改善箇所説明図

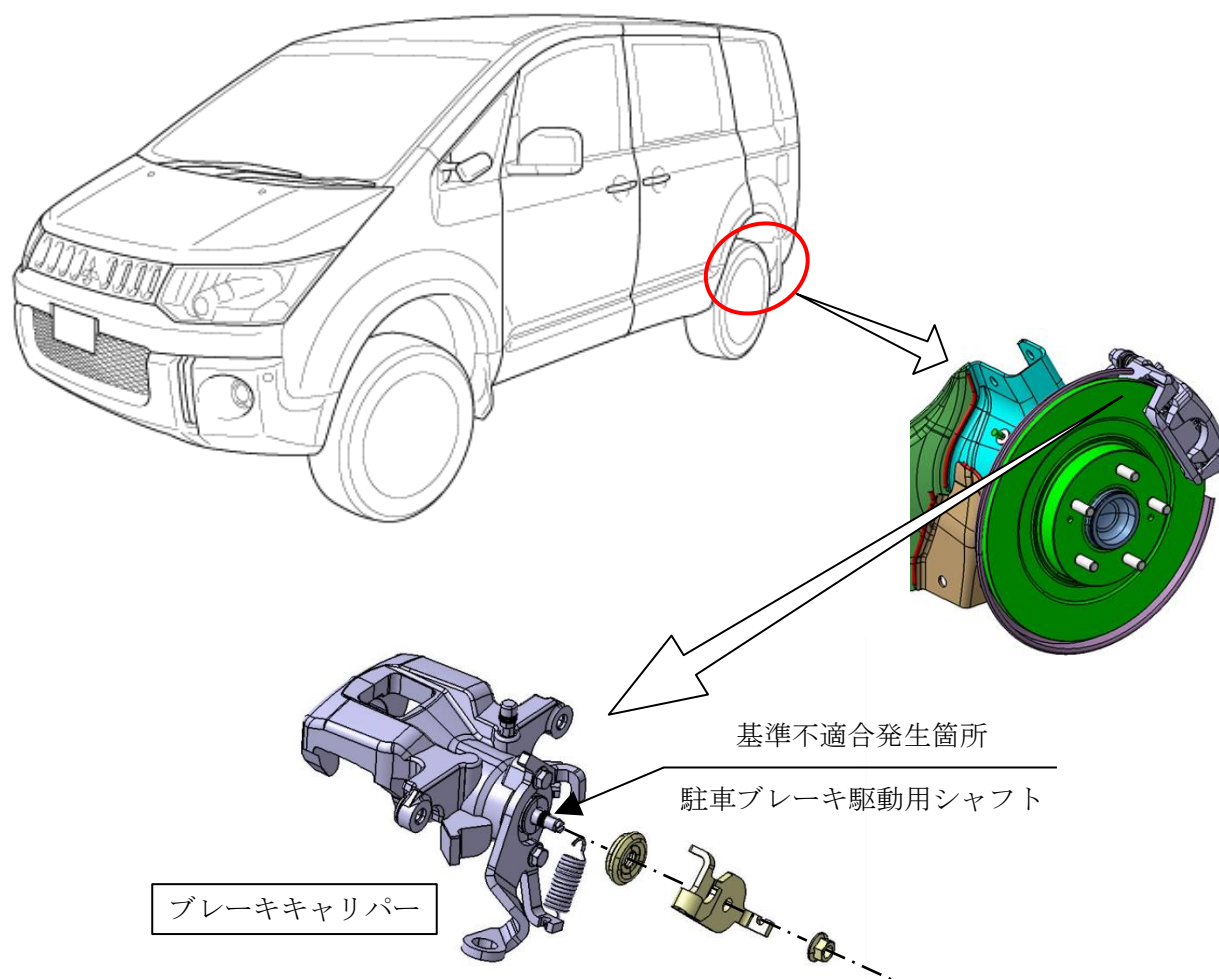
後輪のブレーキキャリパーにおいて、駐車ブレーキ駆動用シャフトの組み付けばらつきにより錆防止用の塗装が剥がれることがある。そのため、シール部からシャフト部に水が浸入すると、シャフトに錆が発生し、そのままの状態で使用を続けると、シャフトの錆がキャリパー内部まで進行しシャフトの回転が阻害され、駐車ブレーキの制動力が低下し、最悪の場合、駐車中の車両が動き出すおそれがある。

全車両、ブレーキキャリパーを確認し、対策前品の場合はブレーキキャリパーを対策品と交換する。

注：図中の 内は、確認し交換する部品を示す。
